改善箇所説明図

改善の内容

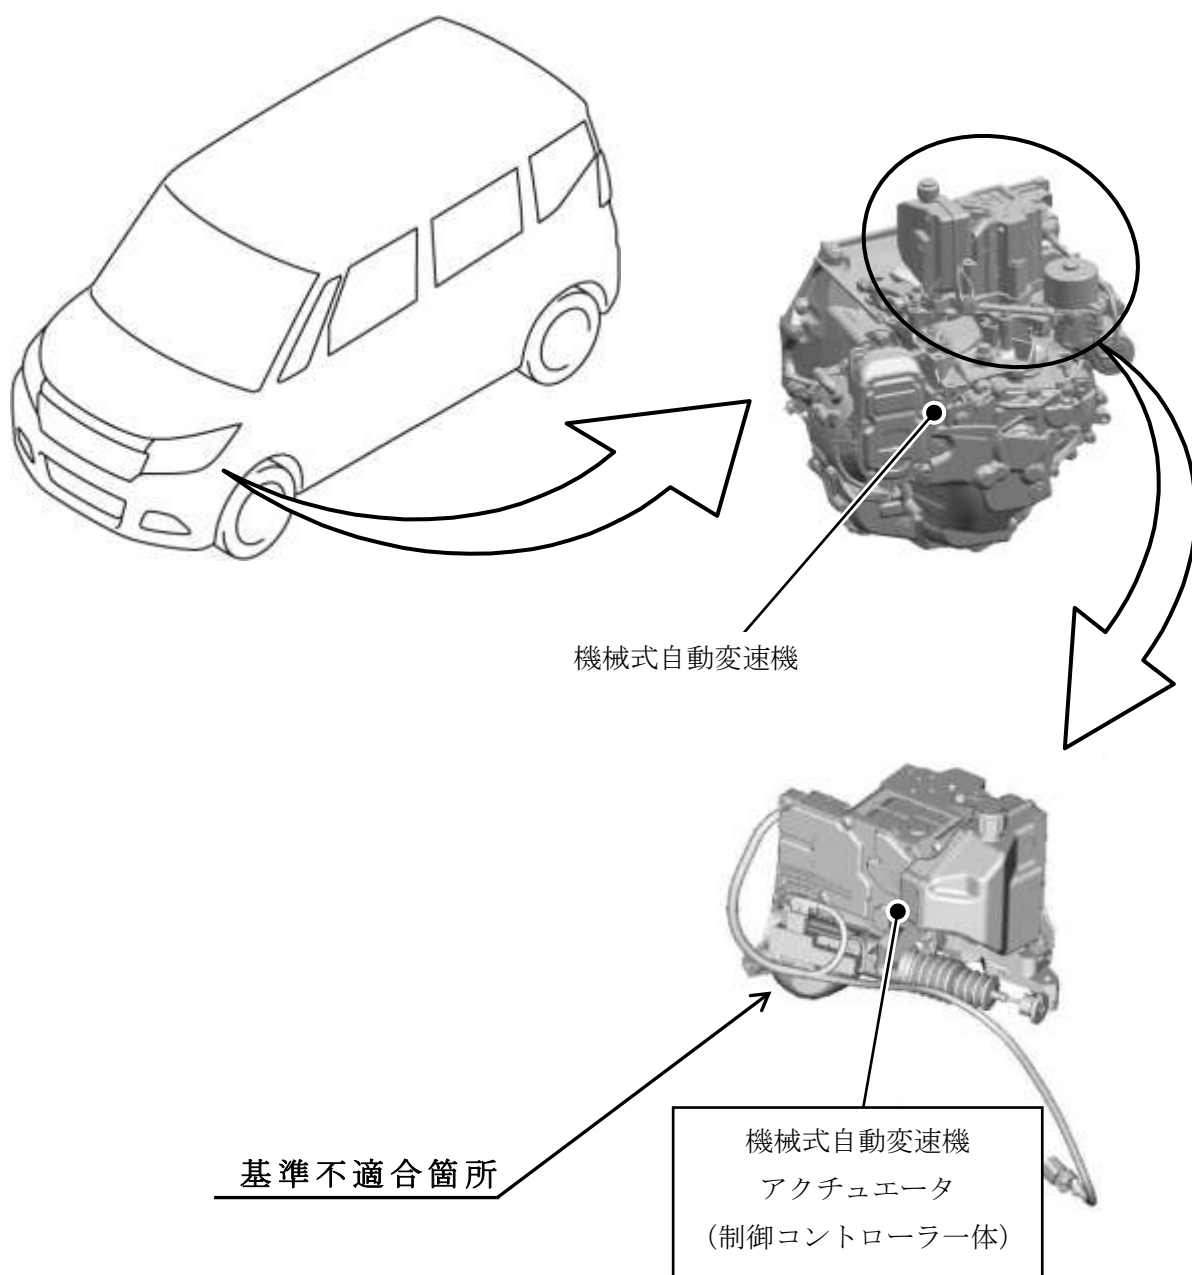
ハイブリッド車の機械式自動変速機において、コントローラの制御プログラムが不適切なため、走行中に制御と異なるギヤに噛み合うことがある。そのため、警告灯が点灯するとともにフェールセーフが働き、クラッチを切断して、駆動力が伝わらなくなり、走行不能となるおそれがある。

全車両、機械式自動変速機制御コントローラの制御プログラムを対策プログラムに書き換える。

識別： ID プレートに緑色のシールを貼付する。
